Deckblatt vom 08.12.2021

Ansicht Nordosten

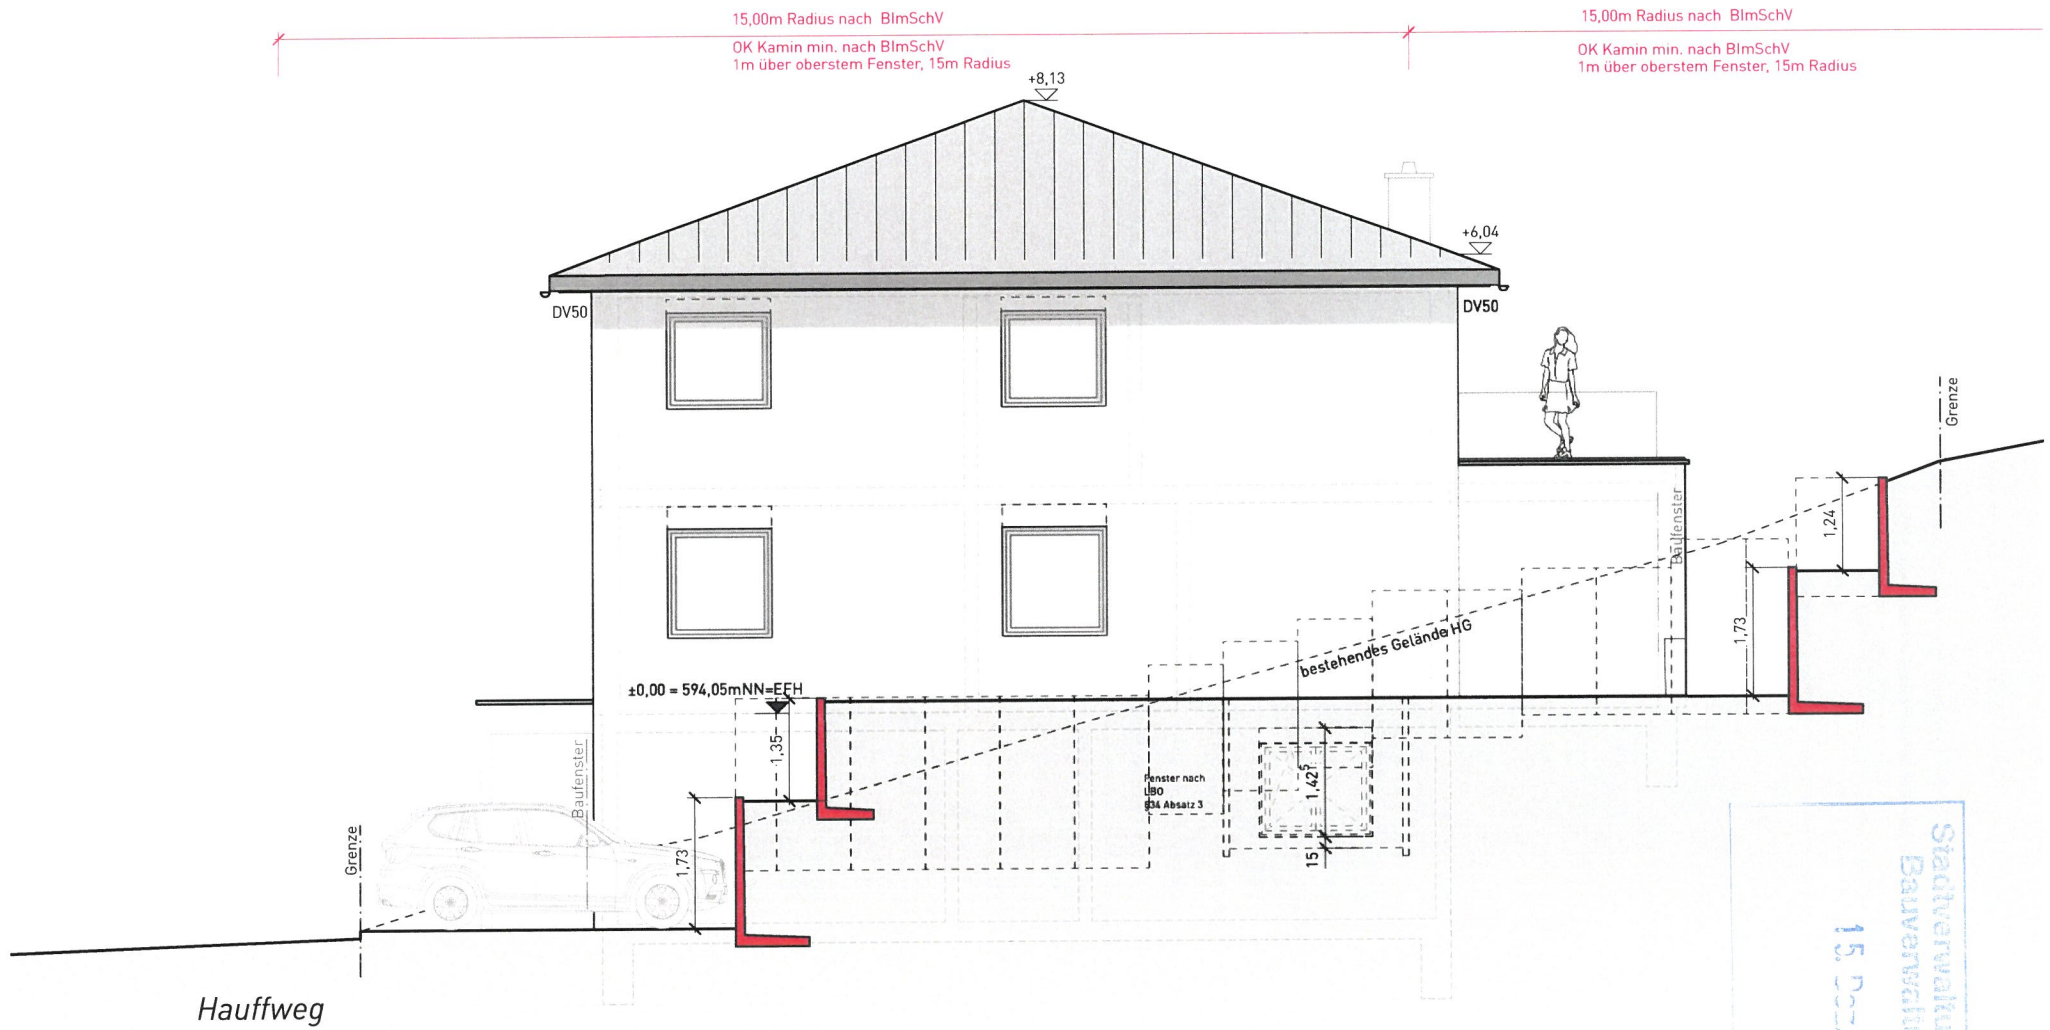
15,00m Radius nach BImSchV
 OK Kamin min. nach BImSchV
 1m über oberstem Fenster, 15m Radius

15,00m Radius nach BImSchV
 OK Kamin min. nach BImSchV
 1m über oberstem Fenster, 15m Radius
